Razionalizzazione della rete elettrica di alta tensione nelle aree di Venezia e Padova

Terna Rete Italia

OSSERVAZIONI Prime indicazioni

maggio 2017

Stralcio tavola "Corografia area di intervento Malcontenta/Fusina "C" – Interventi previsti (progetto procedura 2008)

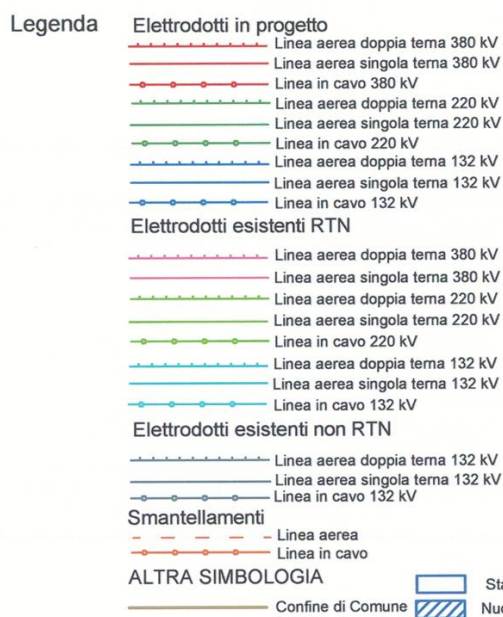
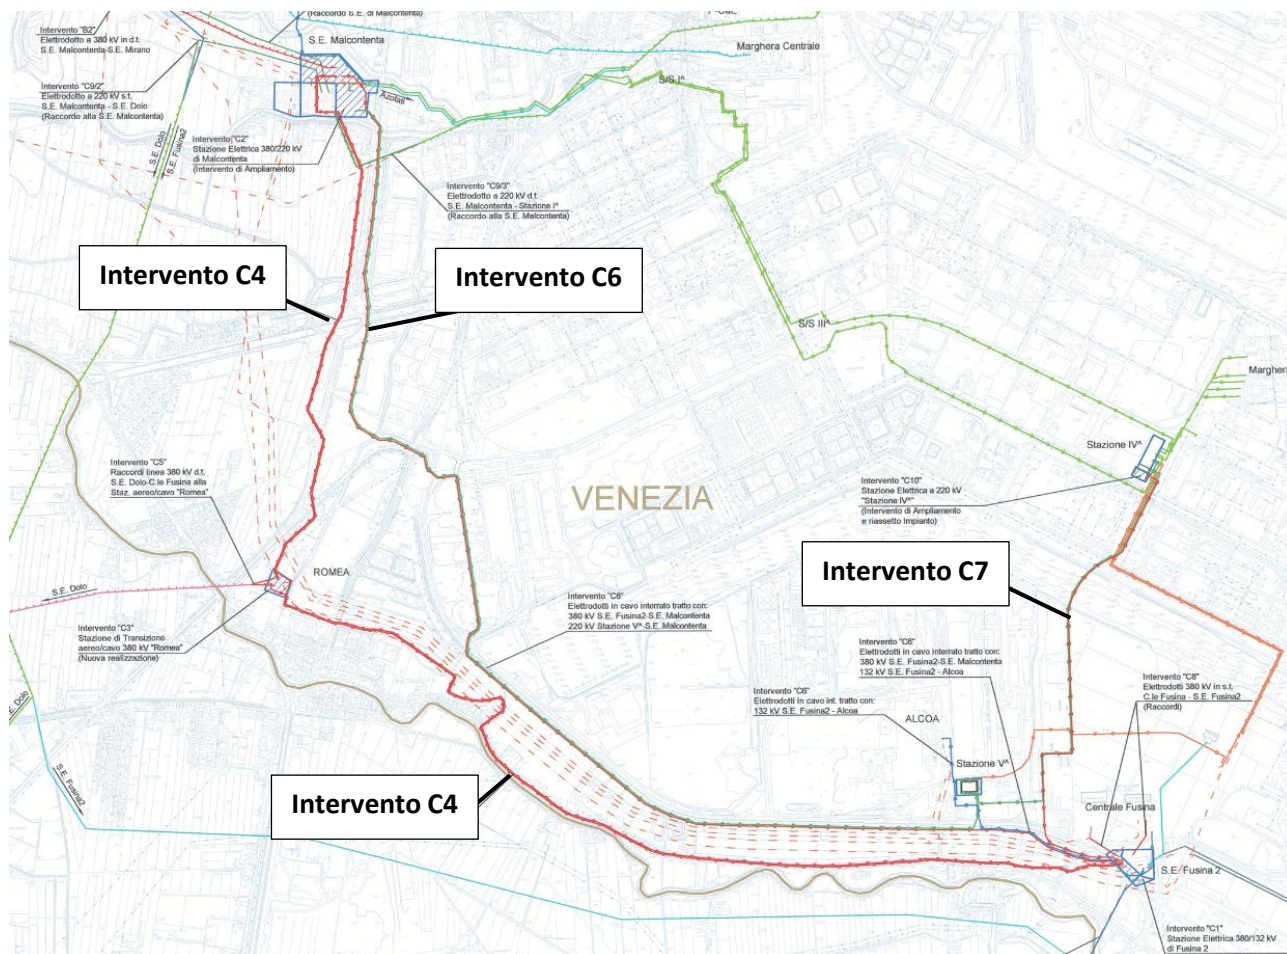
Va ricordato che il progetto presentato nel 2008, sempre relativo alle tratte Dolo-Camin e Fusina – Malcontenta, prevedeva la realizzazione delle seguenti linee a 380kV in cavo interrato (evidenziate nella immagine di seguito riportata):

Nel caso del SIA in oggetto, Terna avrebbe potuto individuare nell'asse "infrastrutturale" dell'idrovia il sedime per la realizzazione della linea elettrica in cavo, atteso che oggi tecnologicamente è possibile utilizzare la tecnologia del cavo estruso XLPE, così come avviene in tutto il mondo (Italia compresa).

Ne consegue che, dal punto di vista metodologico, il SIA è mancante di una parte fondamentale quale la valutazione comparata tra alternative, pertanto, esso non risponde ai disposti del D.Lgs 152/2006, art. 22, per quanto riguarda i contenuti dello Studio di Impatto Ambientale.

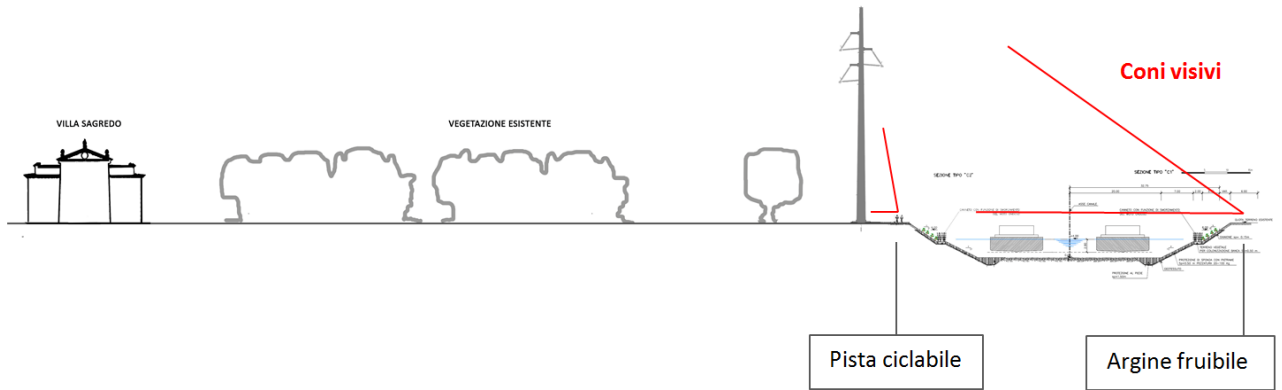
- è stato verificato solo il livello di interferenza che il progetto genera rispetto a chi fruisce il Bene, ovvero il suo proprietario e gli ospiti della villa (ristorante e convegni), non anche rispetto a chi fruisce il Bene da un'area pubblica, come ad esempio l'idrovia. Il fotoinserimento elaborato dal punto di ripresa S14a, elaborato da Terna, ne è l'esempio. Il paesaggio, infatti, deve essere interpretato come "campo" e "controcampo";

Se le misure mitigative possono in qualche modo, appunto, mitigare la visione dell'elettrodotto da parte di chi fruisce il Bene, dall'altra tali mitigazioni sono ininfluenti per la popolazione che, percorrendo gli argini dell'idrovia e la viabilità esistente, può osservare la villa che è un Bene pubblico (altrimenti non sarebbe tutelata).

Tale opera idraulica, per il suo funzionamento, necessiterà della ripulitura delle sponde, oggi abbondantemente caratterizzate da vegetazione di tipo ripariale che scherma in parte i nuovi sostegni (come visibile nella simulazione precedentemente riportata, effettuata da Terna).
